INFORME DE AUDITORÍA AMBIENTAL

RE-GA-802-M35-
20110225

M/35: Mantenimiento por niveles de servicio y obras de rehabilitación en Ruta 3 en tramo: “A° Grande (243K000) – Ramal Represa (494K200) y Ramal Acceso Represa de Salto Grande”

Ilustración 7- Depósito de fueloil sin protección contra derrames

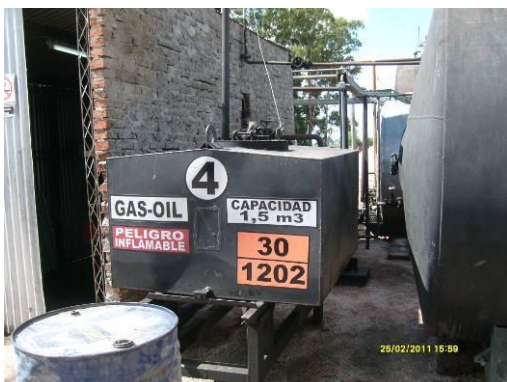
ID	Coordenadas UTM (X,Y)		Tipo de No conformidad	Descripción	Evidencia (Foto, documento, comunicación personal)	Aspecto Ambiental Relacionado (Código)
1	401533	6428851	Nº 2	No se presentó evidencia de la autorización por escrito de la Inspección para la ubicación del depósito de materiales, del obrador y de los talleres en las afueras de la planta urbana de Paysandú y con viviendas y una escuela pública en su entorno contraviniendo los puntos 9.5, 9.8, 10.1, 10.2 y 14.1 del Manual de DNV y el punto 1 y 4 del PGA.	Ilustración 3	57 58 59 60 63 64
2	427367	6394644	Nº 2	No se presentó evidencia de la autorización por escrito de la Inspección para la ubicación de la planta asfáltica en las afueras de la planta urbana de Young, con viviendas en su entorno, contraviniendo los puntos 9.5, 9.8, 14.1, 11.1 y 11.2 del Manual de DNV.	Ilustración 32	40 41 42 45 46 47
3	427367	6394644	Nº 2	Se verificó la inexistencia de contenciones para derrames de combustible de la planta asfáltica tal cual lo establece el punto 11.2 del Manual de DNV.	Ilustración 7 Ilustración 8	43 44
